Lettre de service

Lettre Service N°:	ZE-2009-07	Traduction offerte par Roanne Aéronautique																												
Date de sortie:	27 Novembre 2009																													
Objet:	Mise à niveau de la cellule pour les versions ULM du CH 601 XL/CH 650E.																													
Modèles concernés:	Tout les modèles CH 601 XL/CH 650E construit et utilisé en ULM (MTOM de 450 kg +5%) et définit par le standard LTF-UL (ou similaire).																													
Numéro(s) de série	Tous modèles concernés construits par CZAW ou assemblés à partir d'un kit CZAW. Tous modèles concernés assemblés à partir d'un kit américain, jusqu'au N° 6(5)-6890.																													
Fabriqué par:	Czech Aircraft Works (CZAW) et autre.																													
Explication:	Pour rigidifier et renforcer les longerons arrières ainsi que la section centrale du longeron principale et la zone cabine de l'avion, mais aussi pour réduire les effets de vibrations non-linéaire qui pourraient apparaître si certains composants de l'avion étaient mal construits, mal entretenus ou endommagés.																													
Directive(s):	<p>Cette mise à jour inclue trois (3) doubleurs (renforts) par aile

ZODIAC CH 601 XL / 650	Rear Channel Upgrades	6Z-2G
<small>Copyright © 2009 CHRIS HEINTZ</small>		<small>DATE: 10 DEC 2009</small>

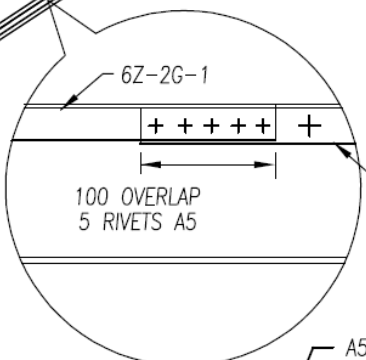
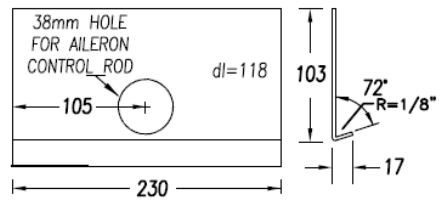
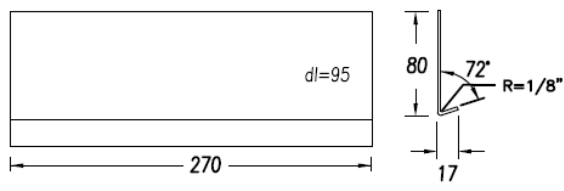
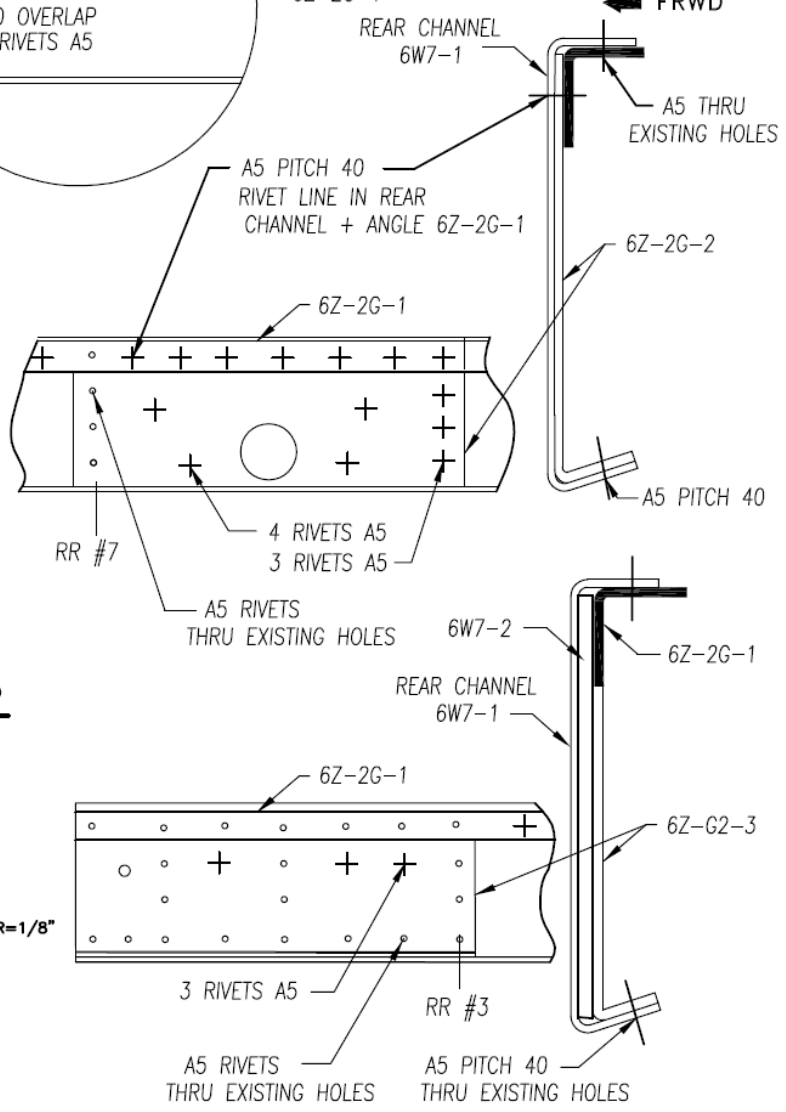
- 6Z-2G-1**
TOP FLANGE OF REAR CHANNEL IS DOUBLED ALONG FULL LENGTH WITH SPAR ANGLE 6Z-2G-1 OVERLAP EACH PIECE 100MM
- 6Z-2G-2**
ADD DOUBLER PLATE CENTERED ON HOLE FOR AILERON ROD.
- 6Z-2G-3**
REPLACE HINGE DOUBLER 6W7-3 WITH REAR DOUBLER 6Z-2G-3

ZODIAC CH 601 XL / 650E	ULM Fuselage Upgrades	6Z-4G
	Copyright© 2009 CHRIS HEINTZ	DATE: 30 NOV 2009

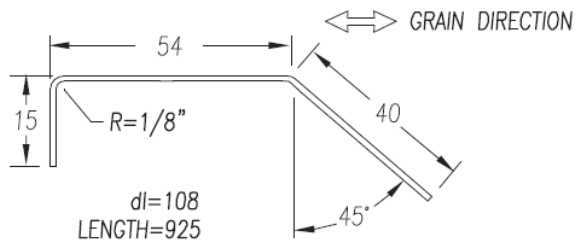
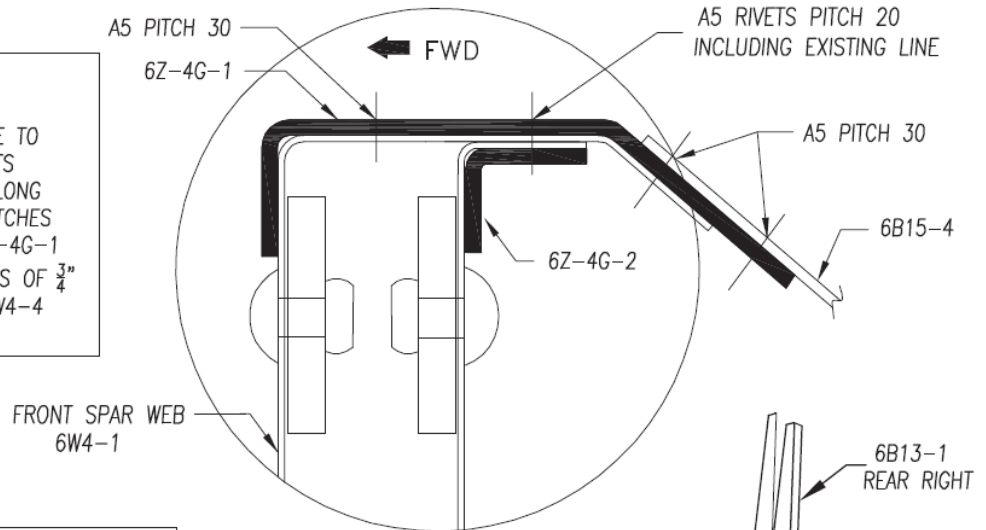
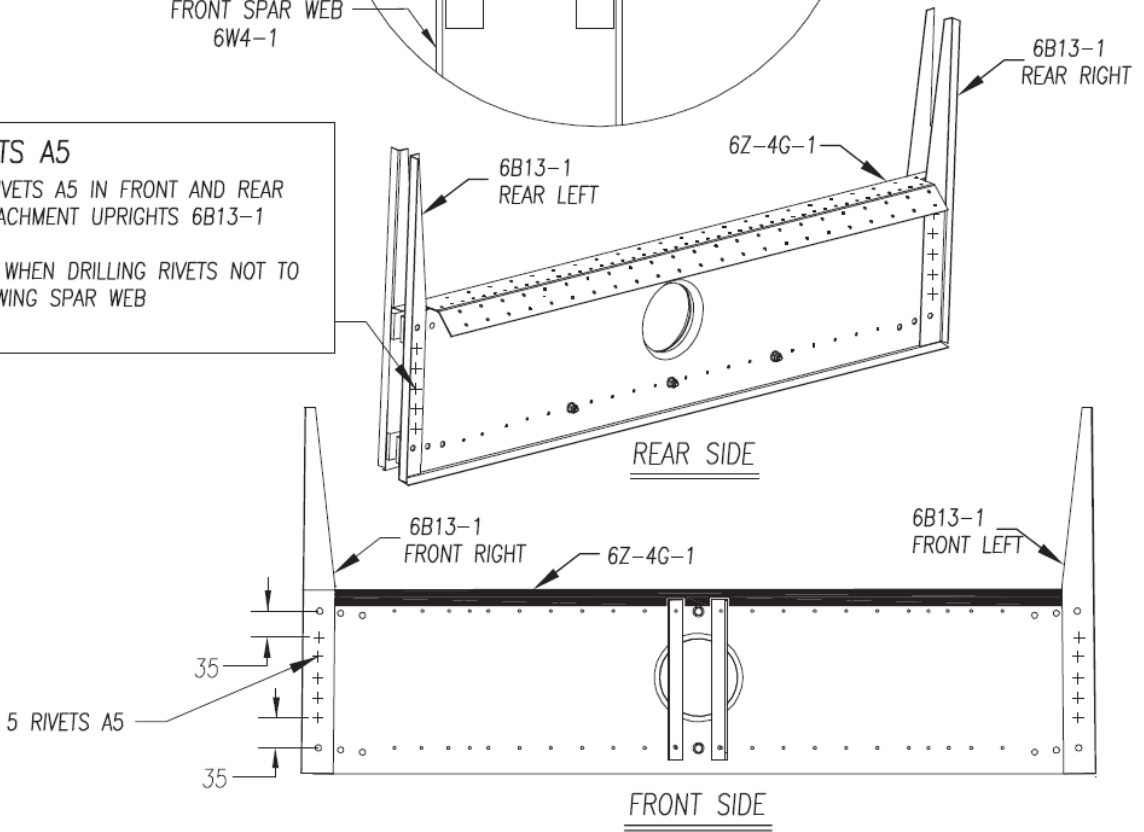
6Z-4G-1
REMOVE CENTER CONSOLE TO DRILL OUT EXISTING RIVETS ON TOP OF SPAR AND ALONG FRONT OF SEAT. CUT NOTCHES IN FRONT FLANGE OF 6Z-4G-1 TO MAKE ROOM FOR ENDS OF 3/4" EXTRUSIONS UPRIGHTS 6W4-4

5 RIVETS A5
ADD 5 RIVETS A5 IN FRONT AND REAR WING ATTACHMENT UPRIGHTS 6B13-1
CAUTION: WHEN DRILLING RIVETS NOT TO DAMAGE WING SPAR WEB

ULM FUSELAGE UPGRADE

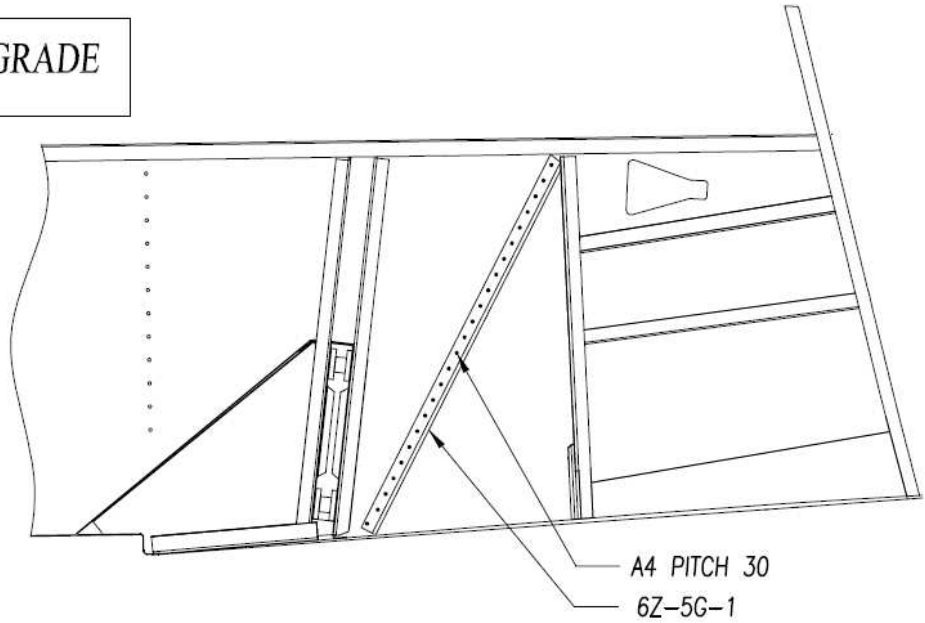
6Z-5G-1
 ADD A Z ANGLE A4 RIVETS PITCH 30
 SET RIVETS ABOVE WING FROM THE OUTSIDE;
 SET REMAINING RIVETS FROM INSIDE CABIN.

Actual conditions may vary slightly. Rivets that interfere with strap and/or strap cover of ballistic recovery system may be left out.

FLAP STOP CHECK

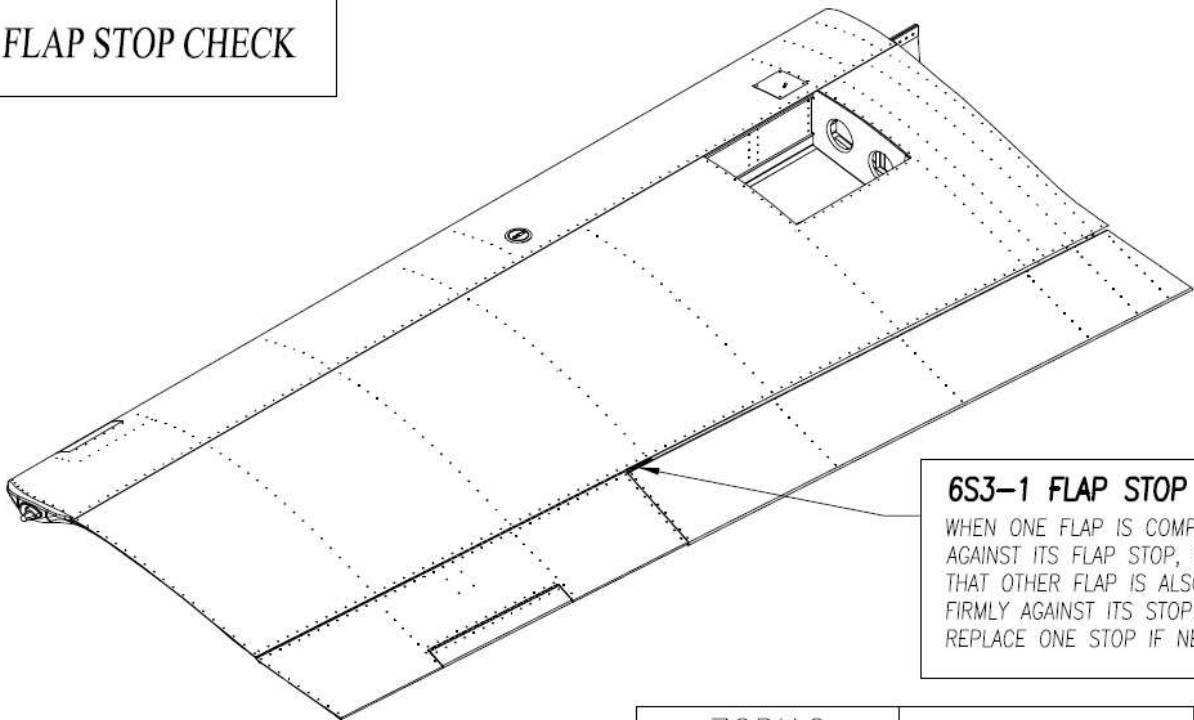
6S3-1 FLAP STOP
 WHEN ONE FLAP IS COMPRESSED AGAINST ITS FLAP STOP, CHECK THAT OTHER FLAP IS ALSO PUSHED FIRMLY AGAINST ITS STOP. REPLACE ONE STOP IF NECESSARY.
